MVSA
Architects
Van Eeghenstraat - Amsterdam
Welstand 06-05-2021

Advies Welstand

Zaaknummer: Z2020-Z005095
Aanvraagnummer: 4491235
Advies aan: Stadsdeel Zuid

CRK welstand - Z2020-Z005095-003 - Aanvraag vergunning Nieuwbouw
Behandeld: 14-04-2021 door Commissie 2B

1. Verticale verdeling - plint

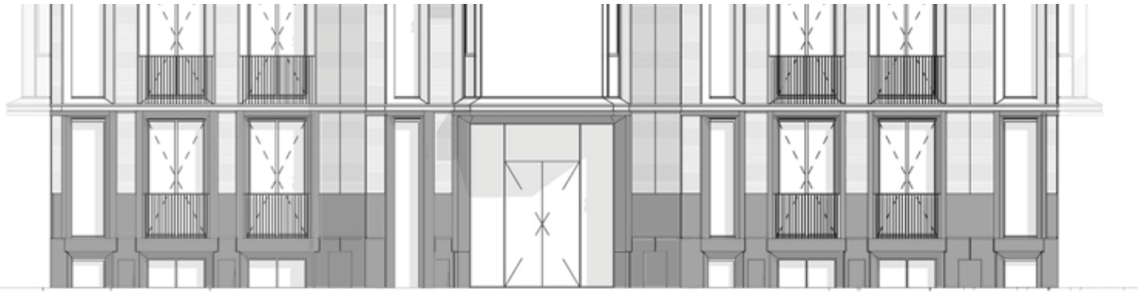
“De beletage onderscheidt zich onvoldoende van de verdiepingslagen en en de kap is zeer prominent door de grote dakkapellen met Franse balkons.”

Beletage versterken

De beletage onderscheidt zich van de verdiepingslagen

4. Hekwerk voortuin

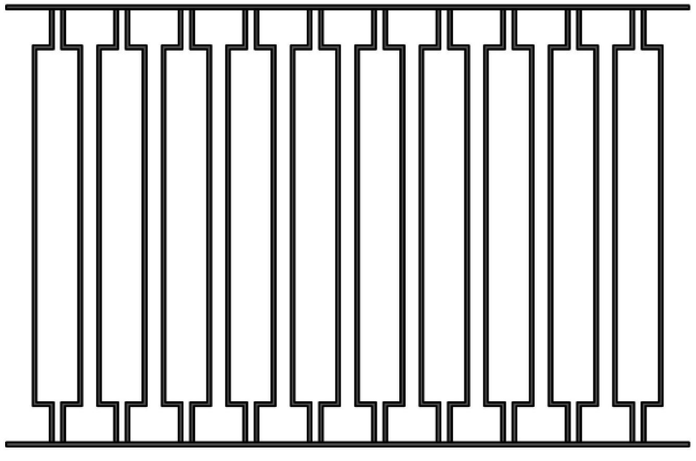
“De commissie merkt op dat het hekwerk aan de voorzijde te hoog is.”

Hekwerk verlagen

Het hekwerk in de voortuin wordt minder hoog

hoogte vorige versie:
1,7 meter

nieuwe hoogte:
< 1,4 meter

5. Materialisatie

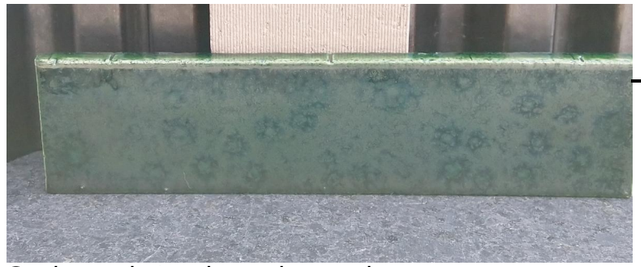
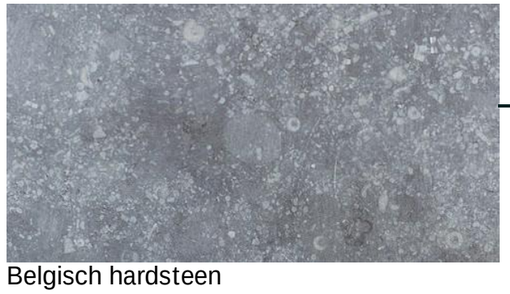
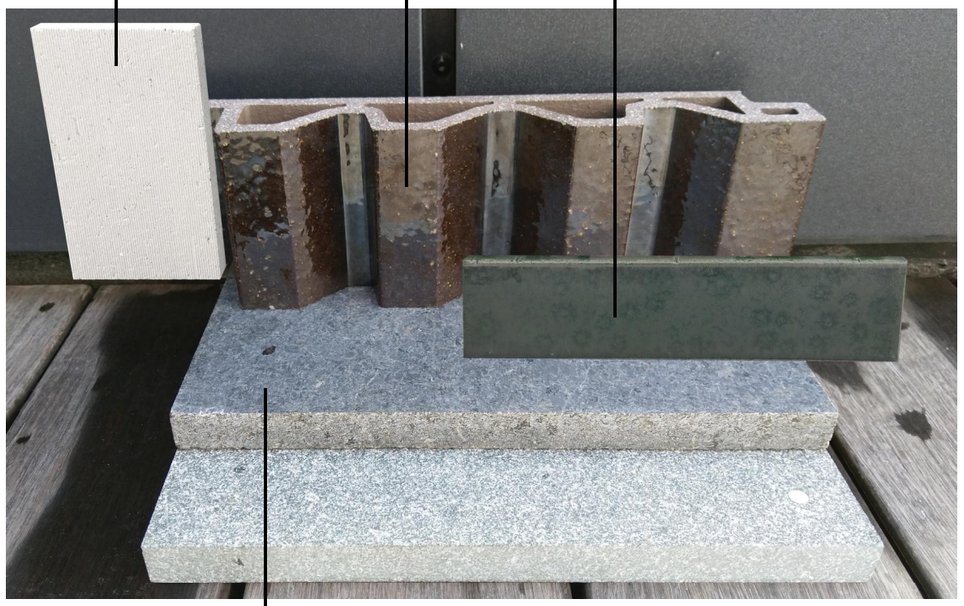
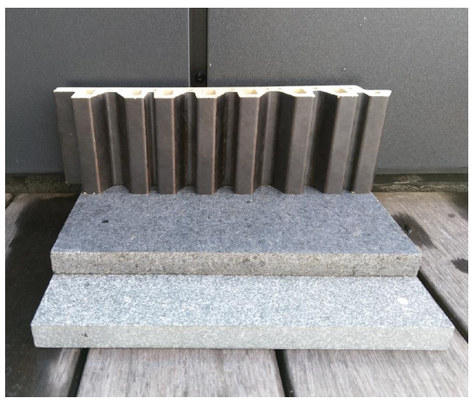
“...maar de hoogglans van de keramische elementen en het RVS voor de balkonhekken laat de nieuwbouw te veel afwijken van wat in de omgeving gebruikelijk is.”

Zwarte hekwerken t.p.v. Franse balkons en tuin

Geglazuurde tegels op vloerranden
kleur: donkergroen glazuur, in onderzoek

Keramiek kleur: grijs
grijstoon in onderzoek

Belgisch hardsteen
kleur: donkergrijs, gezoet / geslepen

geglazuurd keramiek - mat,
invulling penanten

geglazuurde tegel - mat, vloerrand
